Planta proposta cotada

MainFloor completo, com a parede cozinha/closet na posição nova. Demais ambientes sem alteração.

mesma base do scan — REV. M

Esta é uma proposta PARALELA — um estudo de opção, não uma revisão. Se aprovada, as folhas equivalentes da REV. M (Prancha 01, Prancha 02, Prancha 09 e o pacote de fornecedores) precisam ser atualizadas para incorporar esta alteração — o que não foi feito nesta emissão.

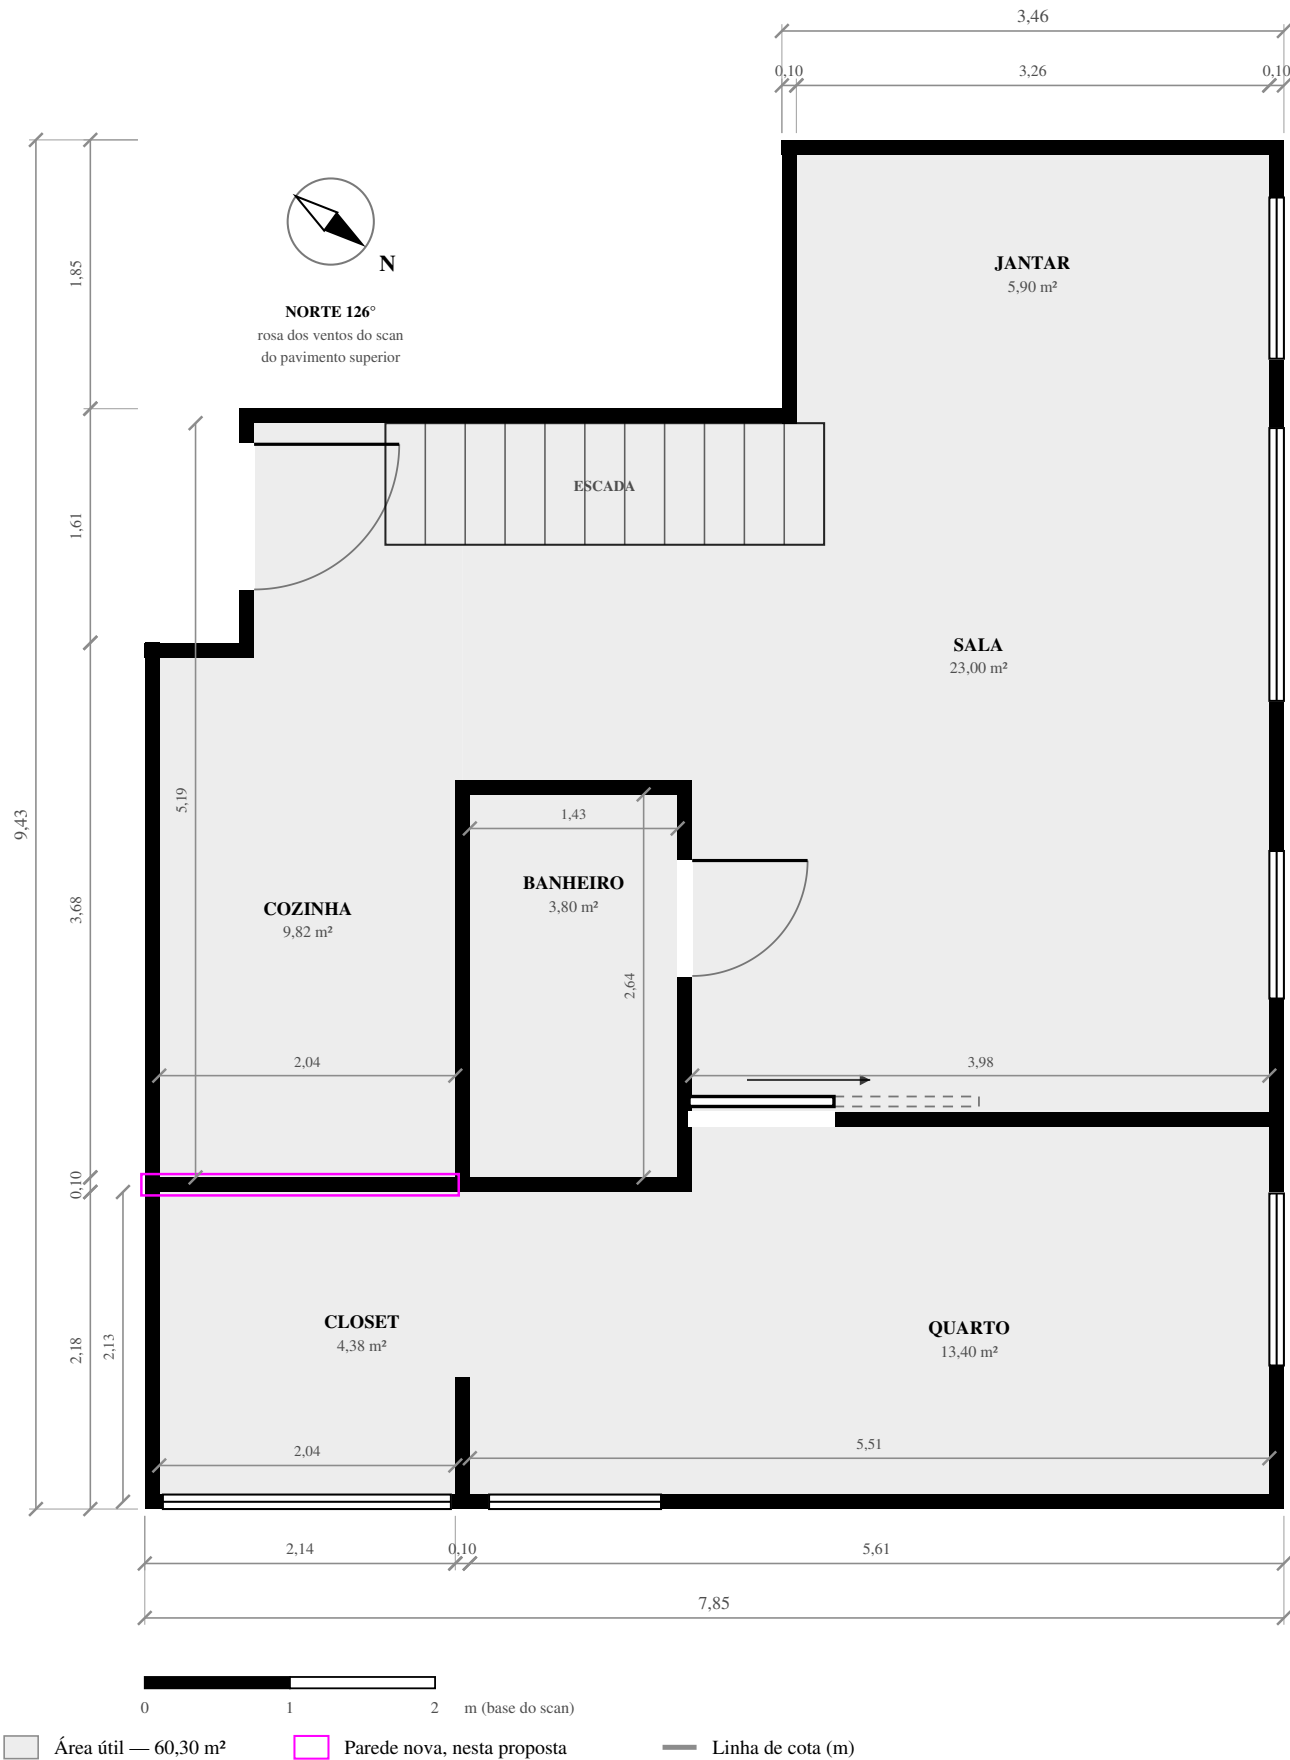
cozinha 9,82 m² · closet 4,38 m²

Só duas salas mudam de área.

Sala, quarto, jantar e banheiro seguem exatamente como na REV. M — mesmas cotas, mesmas esquadrias, mesma numeração de portas e janelas.

A largura interna comum não muda.

Cozinha e closet continuam com 2,04 m de largura livre — a mesma parede externa oeste e a mesma parede do banheiro/quarto os limitam dos dois lados. Só a parede que os separa entre si é que se move.

J06, a janela do closet, não é afetada.

Fica na parede sul (fachada), que esta alteração não toca. A profundidade do closet diminui pelo lado norte — o vão da janela permanece o mesmo.

Demolição e desmontagem

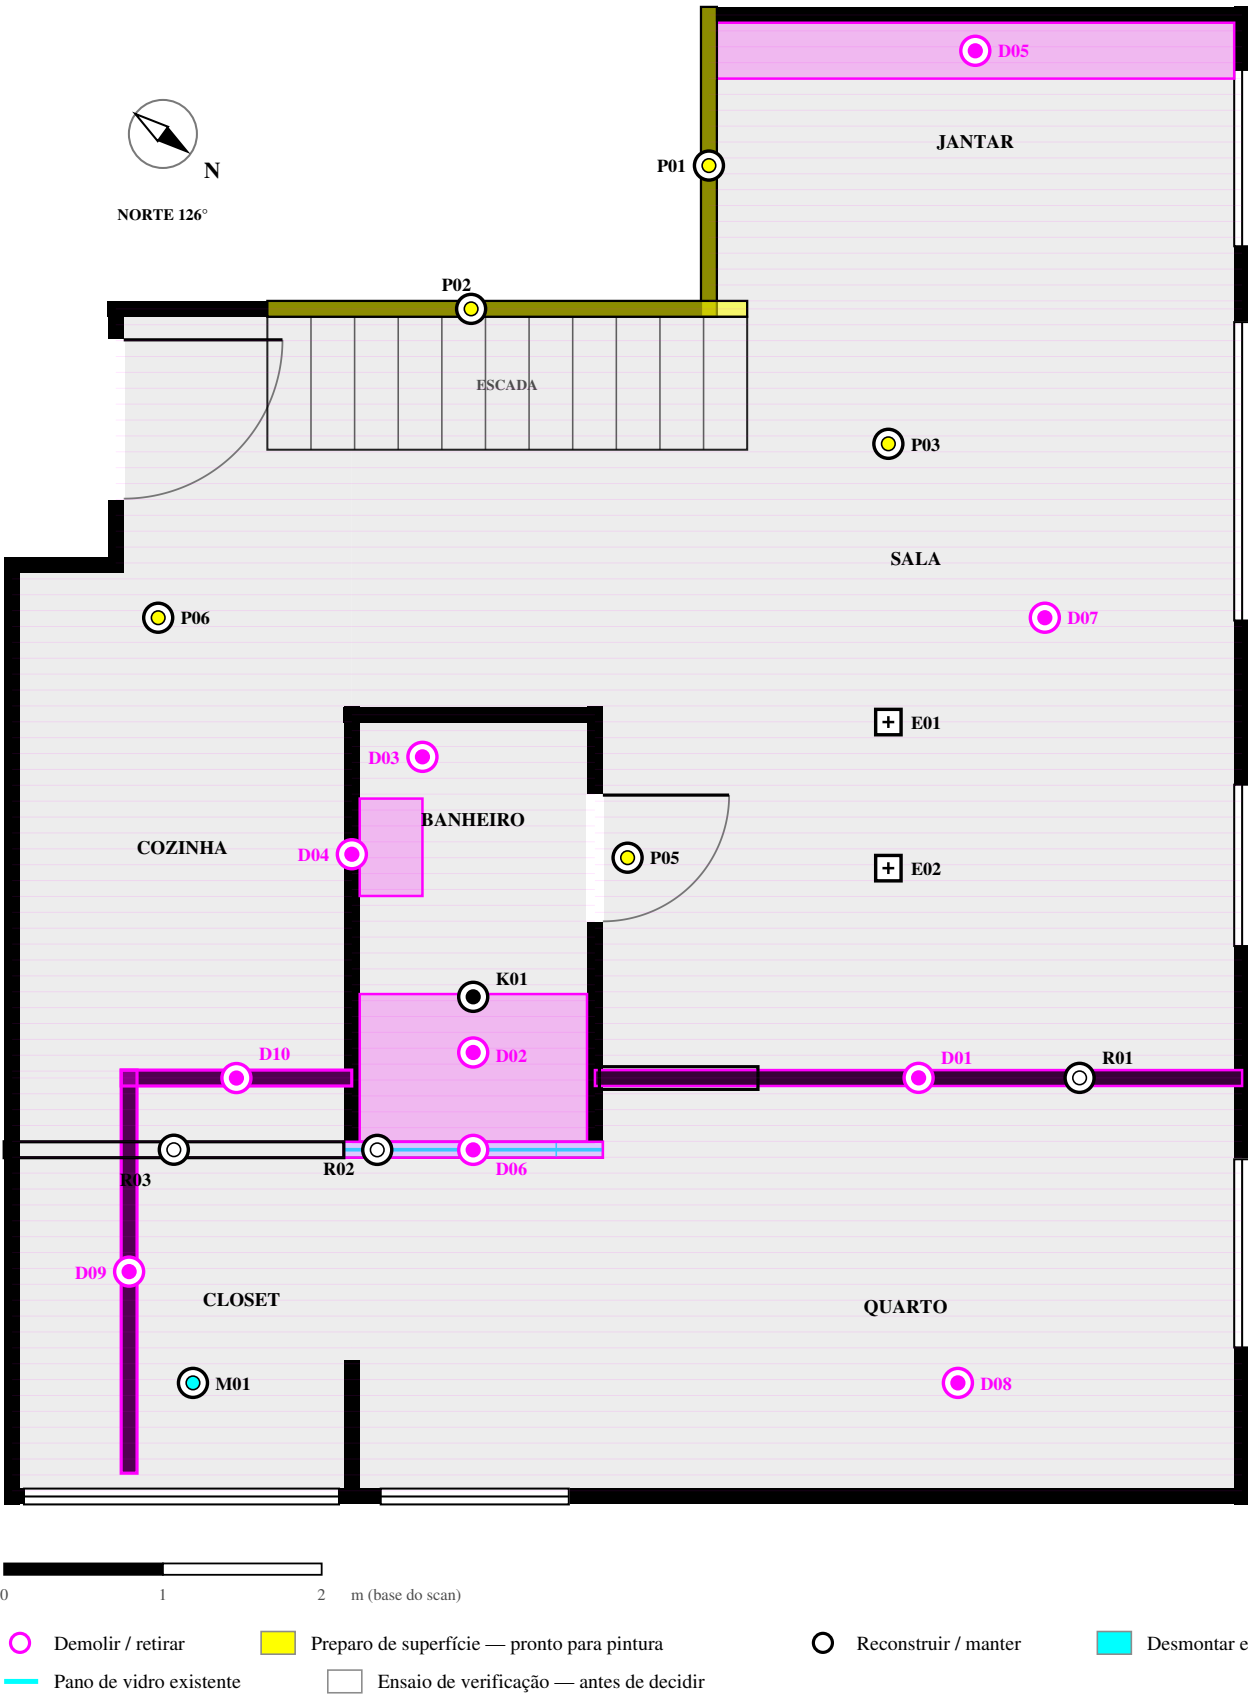
Esta folha soma dois escopos.

A base é o escopo de demolição já previsto na REV. M (D01 a D08, P01 a P06, R01, R02, M01, K01, E01, E02). D09, D10 e R03 são exclusivos desta proposta alternativa — a parede cozinha/closet, contorno cheio em magenta, e a parede nova, tracejada, alinhada à face sul do banheiro.

Escopo da alteração

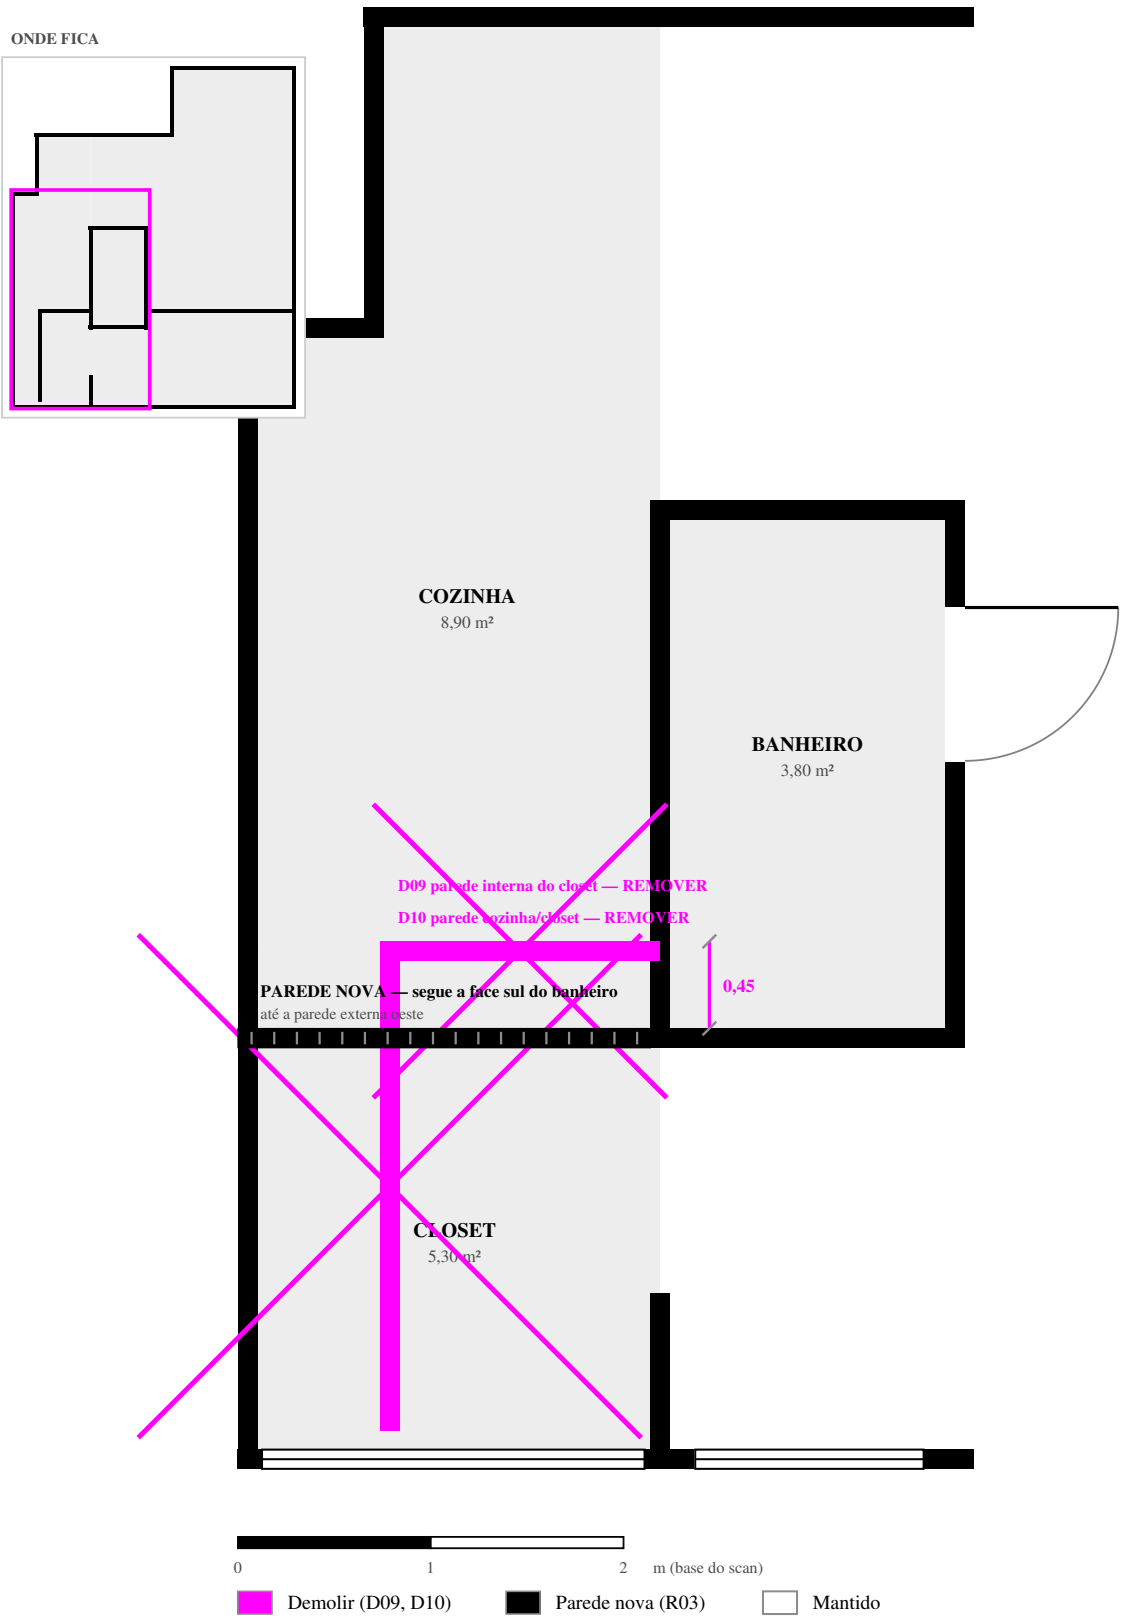
1 parede nova · 2 trechos demolidos

deslocamento de 0,45 m para o sul

A leitura desta folha.

A planta é o estado ATUAL, com a demolição marcada em magenta e a parede nova desenhada cheia, em preto, sobreposta na posição final. O deslocamento é exato: 0,45 m para o sul, medido face a face das duas paredes.

Por que esta parede e não outra.

A parede nova reaproveita o alinhamento que já existe — a face sul do banheiro — em vez de criar uma cota nova. Isso simplifica a execução: um só traço reto, do banheiro até a fachada, sem escora.

Demolição e construção desta alteração

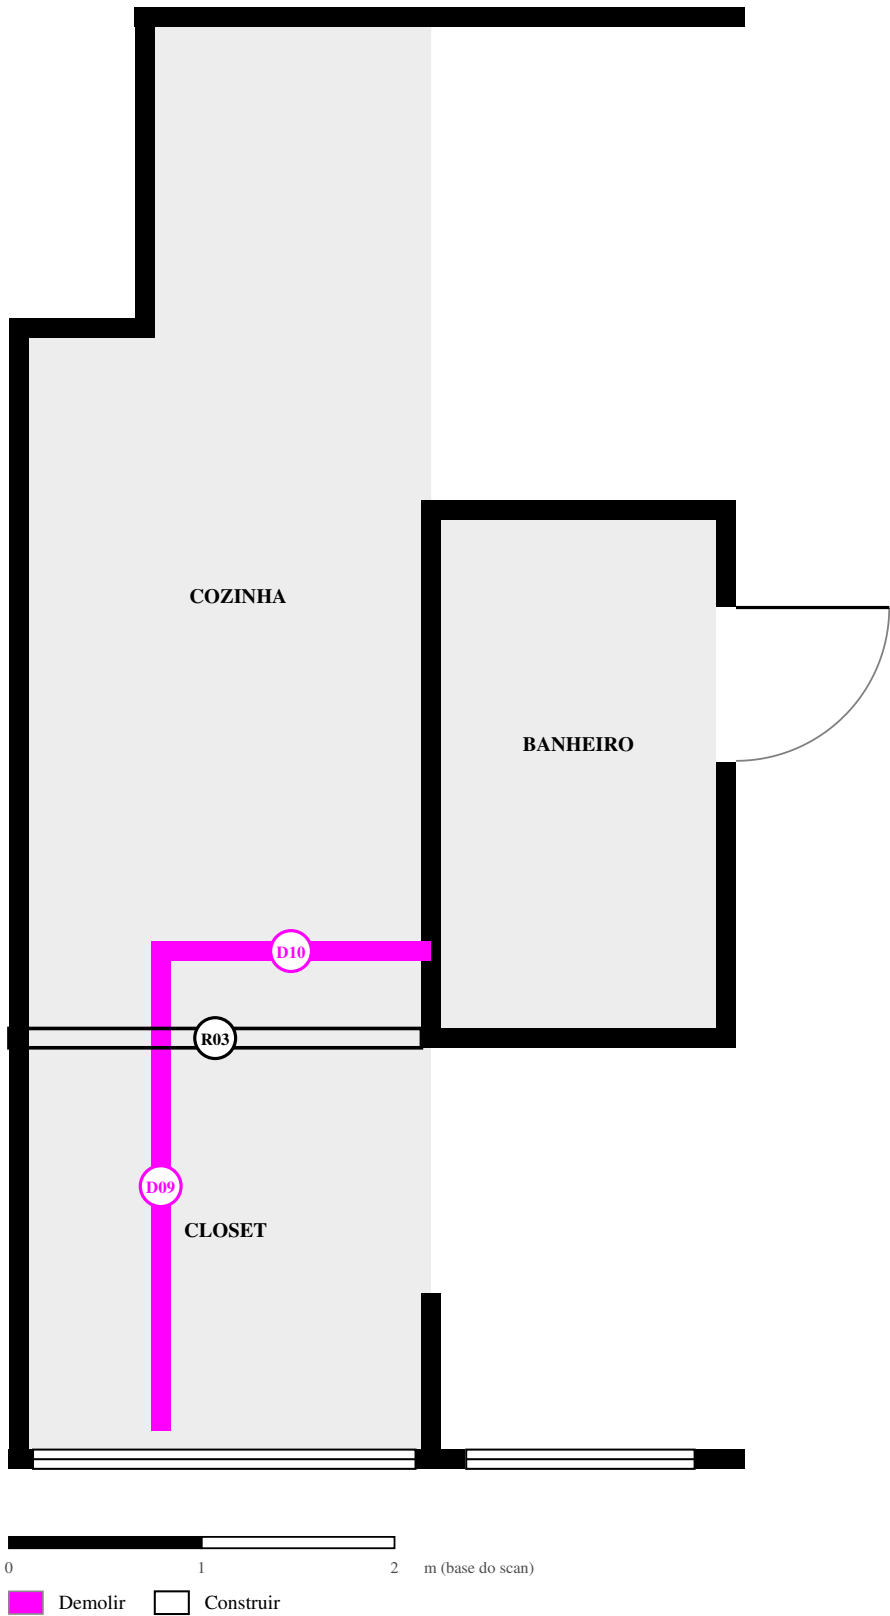
- 1 Ensaio estrutural — E03.**
Confirmar com engenheiro que as duas paredes não têm função estrutural antes de qualquer demolição. Não há projeto estrutural do edifício disponível nesta emissão — orientação de escopo, não laudo.

- 2 Verificar interferências ocultas.**
A parede antiga corre junto à cozinha: confirmar se há hidráulica ou gás embutidos no trecho antes de abrir. Nenhum ponto elétrico documentado nesta faixa além de T12, que fica mais afastado com a mudança.

- 3 Demolição — D09 e D10.**
A parede interna do closet (D09) e o trecho cozinha/closet (D10).
- 4 PARADA — Marcação da nova parede antes de levantar.**
Conferir o alinhamento com a face sul do banheiro e o esquadro contra a parede externa oeste. Uma vez levantada, o erro custa desmontar.

- 5 Construção — R03.**
Mesma espessura das demais paredes internas, 0,10 m. Confirmar material (drywall ou alvenaria) pelo que for encontrado nas paredes vizinhas.

- 6 Revestimento e pintura — P08, nas duas faces.**
- 7 Entrega com nível e esquadro conferidos.**
Não iniciar armário novo do closet (M01) sem essa conferência.

Piso — opção A, cumaru-ferro + monolítico

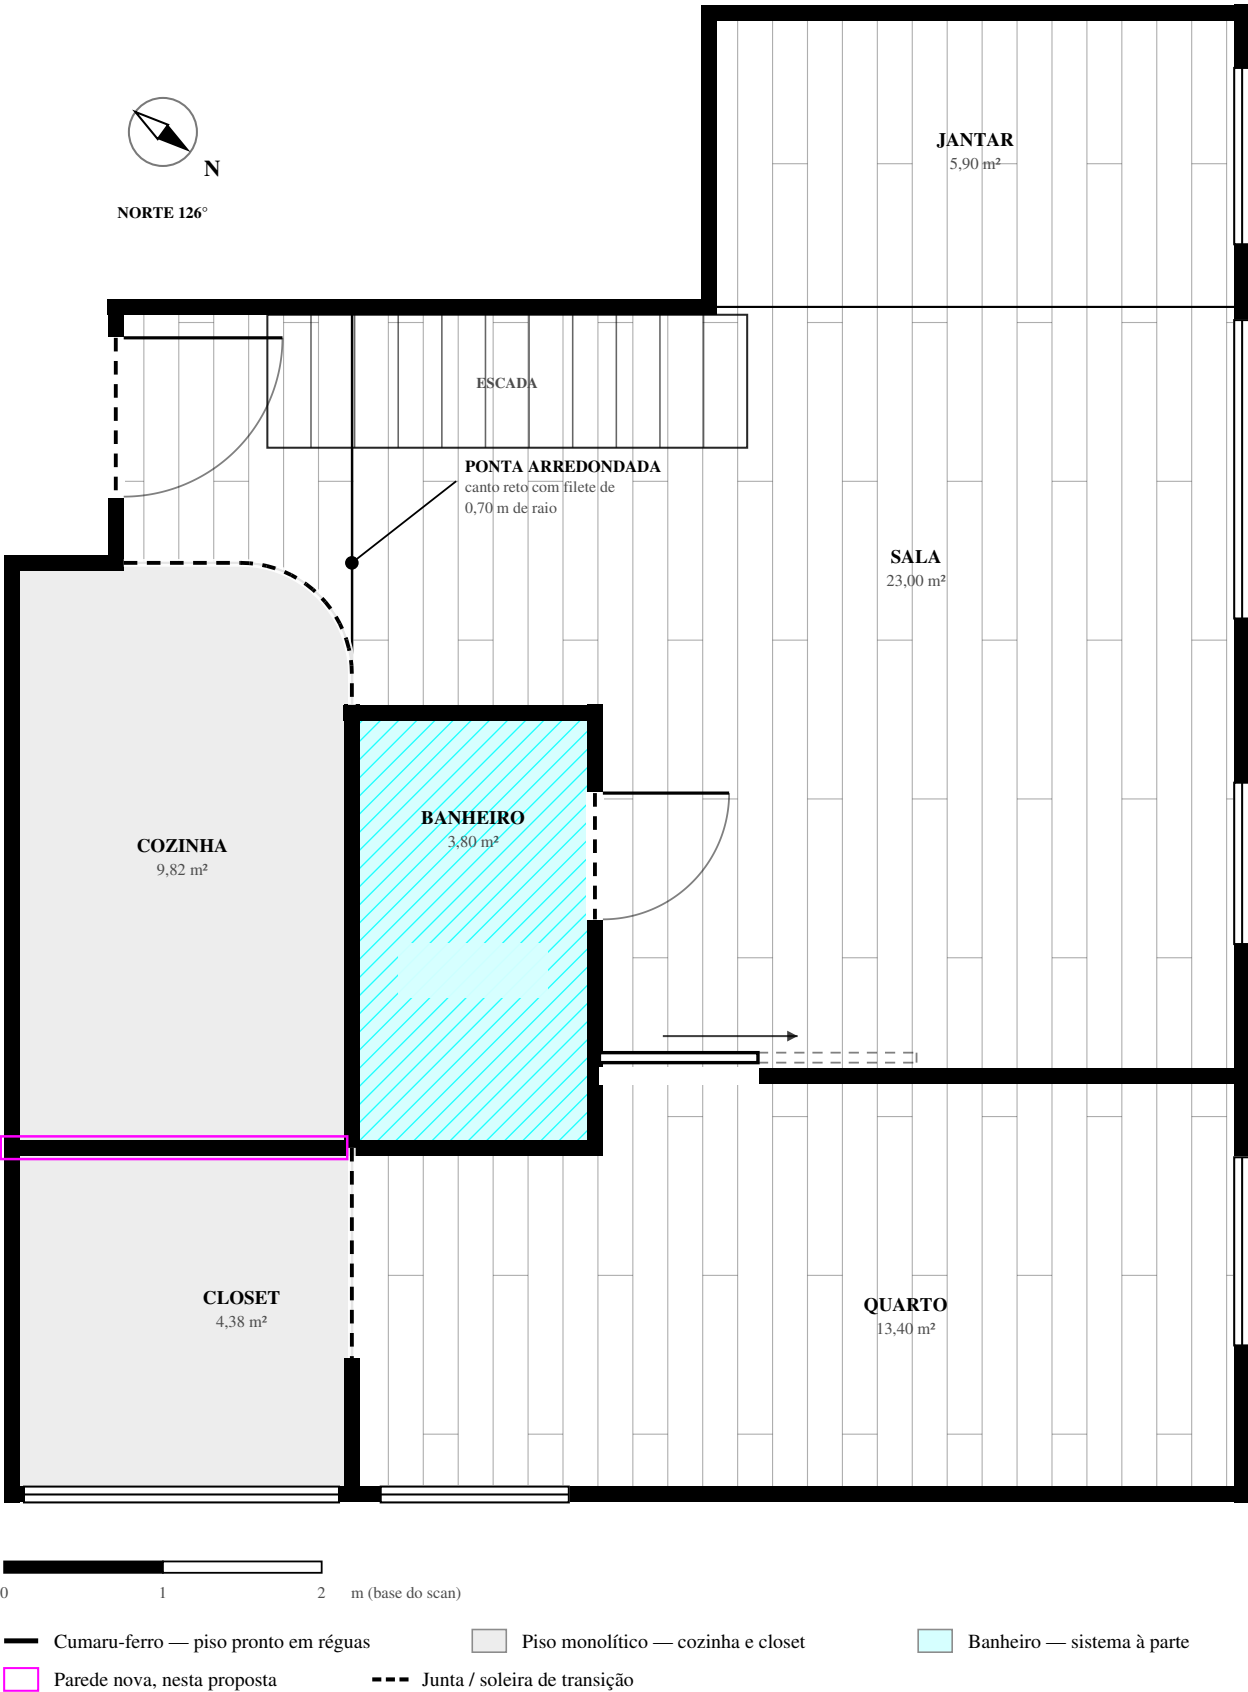
Nesta proposta, só a divisão interna cozinha/closet se move.

A zona monolítica inteira (cozinha + closet) já era desenhada como um único pano contínuo, de parede a parede — 11,81 m², sem mudança. O que muda é apenas quanto desse pano cada ambiente soma: cozinha passa de 6,51 para 7,43 m² dentro da zona; closet cai de 5,30 para 4,38 m². Nenhum corte de piso novo é criado por esta alteração.
